Bei den Leinenschlössern der Fa. King Snap, die zum Teil beim UP Ascent 2 und Kantega XC verwendet wurden, kann es zu Problemen kommen. Durch erhöhten Kraftaufwand beim Zudrehen des Leinenschlosses ist es möglich die Gewindemutter nach oben hin zu überdrehen, wodurch die unteren Gewindegänge freiliegen. Im schlimmsten Fall kann es passieren, dass das untere Gewinde nicht mehr greift und der Schäkkel unter Last aufgebogen wird.

Aus diesem Grund haben wir uns entschlossen alle Leinenschäkkel (Delta- und O-Schekel) der Fa. King Snap, die in den Modellen UP Ascent 2 und Kantega XC verwendet wurden, gegen Schäkkel der Fa. Maillon Rapide zu tauschen.

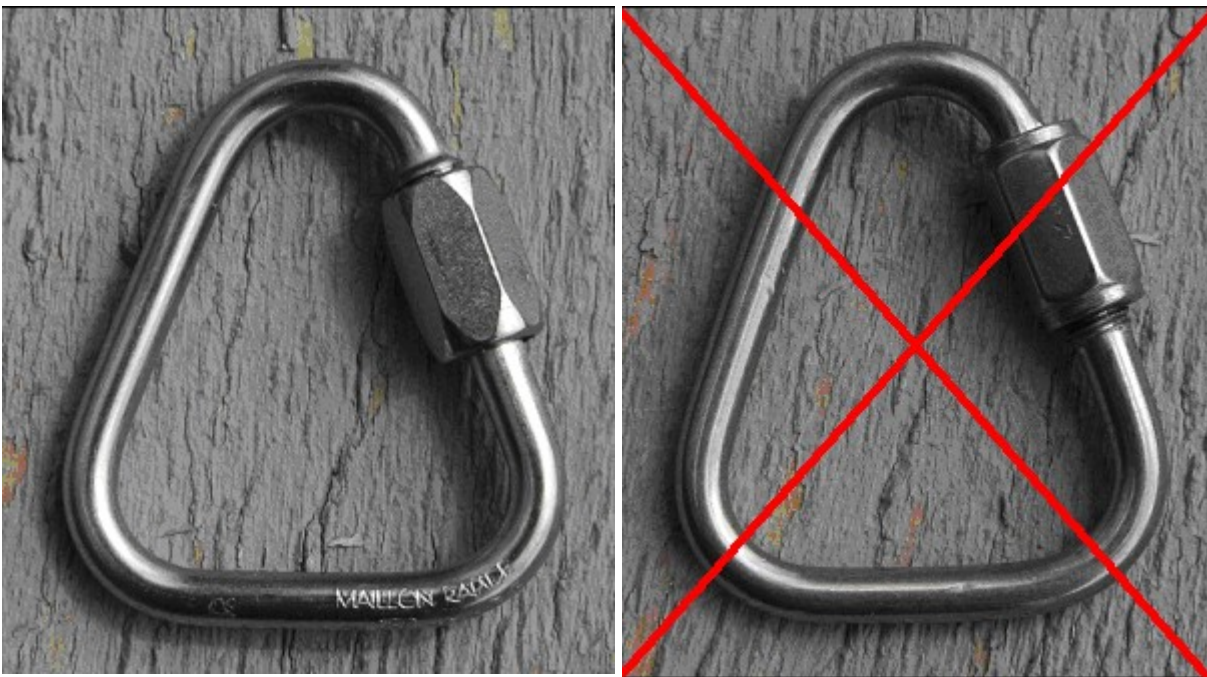
- Einfach zu erkennen an der Prägung

- ohne Prägung
- gut zu sehen das überdrehte Gewinde

Wir bitten alle Piloten der betroffenen Geräte vor dem nächsten Flug zu überprüfen, ob ihr Schirm mit King Snap (ohne Prägung) oder Maillon Rapide (mit Prägung) Schraubschäkeln ausgerüstet ist. Sollten Schäkkel ohne Prägung verbaut sein, müssen diese getauscht werden. UP International bietet allen betroffenen Piloten den kostenlosen Austausch der Leinenschlösser an.
